AVIS DE L'AFPS SUR LE PROJET D'ARRETE RELATIF A CERTAINES INSTALLATIONS CLASSEES (version du 23 juin 2009)

Le présent document présente l'avis de l'AFPS sur le nouveau projet. Il a été établi, discuté et approuvé à l'unanimité lors de la réunion du Conseil de l'association tenu le 27 août 2009.

Comparaisons aux frontières

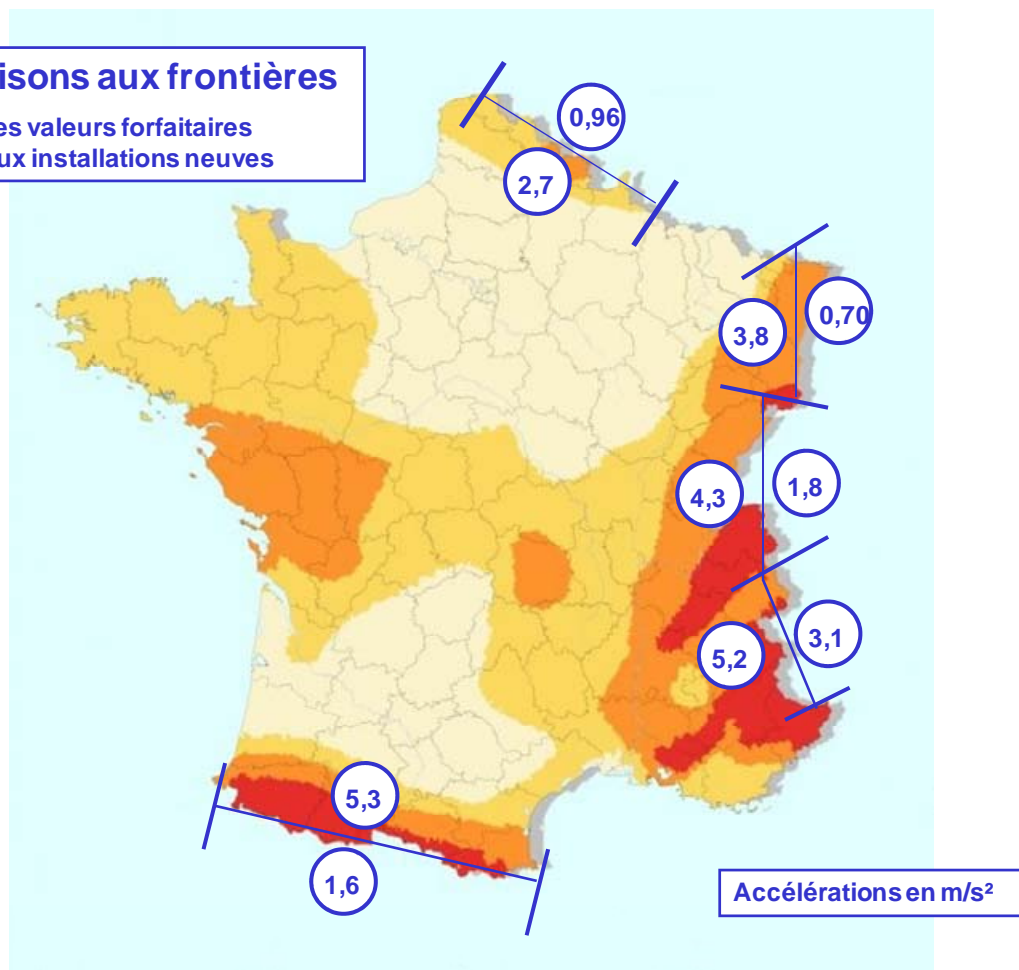
La carte ci-dessus met clairement en évidence que le passage de la France aux pays limitrophes se traduit par une majoration de 1.7 (Italie) à 5.4 (Allemagne) de l'aléa sismique. Outre le fait qu'une telle discordance n'est pas scientifiquement justifiée, les conséquences économiques pour l'industrie française peuvent être très lourdes.

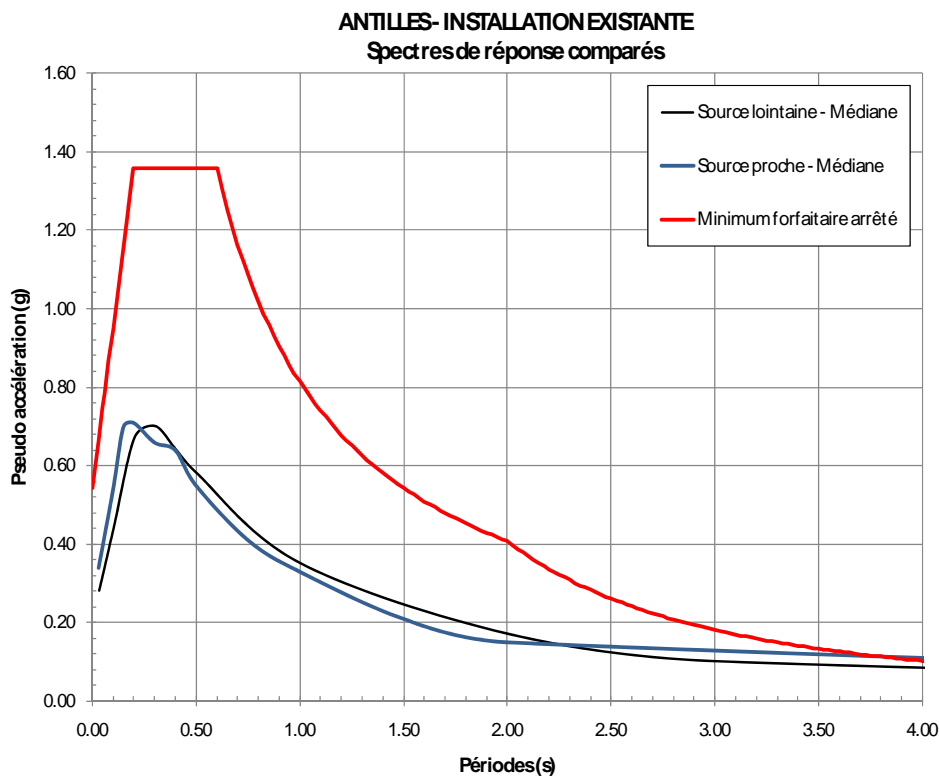
Si le projet d'arrêté venait à être adopté en l'état, on a déjà mentionné qu'il en résulterait un accroissement très important des sollicitations sismiques à prendre en compte pour les installations neuves. Dans notre avis du 16 avril 2008, ceci avait été illustré par deux exemples d'ICPE, pris en zone de sismicité 1 et 3, qui avaient mis en évidence que le coefficient multiplicateur entre les deux spectres (nouveau et ancien) varie de 2 à plus de 5 (suivant la période) en zone faiblement sismique et de 2 à 3 en zone de moyenne sismicité. L'introduction d'un aléa sismique différent pour les installations existantes ne permet pas de supprimer cette anomalie. L'exemple ci-dessous se réfère à une installation existante aux Antilles (zone de sismicité 5) pour laquelle une étude spécifique récente d'aléa sismique (2007) a été réalisée suivant la méthodologie de l'arrêté du 10 mai 1993. Le spectre SMS obtenu est comparé au spectre minimum (article 3.5) pour un sol de classe C correspondant aux conditions géotechniques du site.

En conclusion l'adoption de la future réglementation conduirait à une majoration très importante et injustifiée de l'aléa sismique que ce soit pour les installations neuves ou pour les installations existantes. Dans notre avis précédent nous avons noté que l'écart était encore plus prononcé en zone de faible sismicité qu'en zone de forte sismicité.
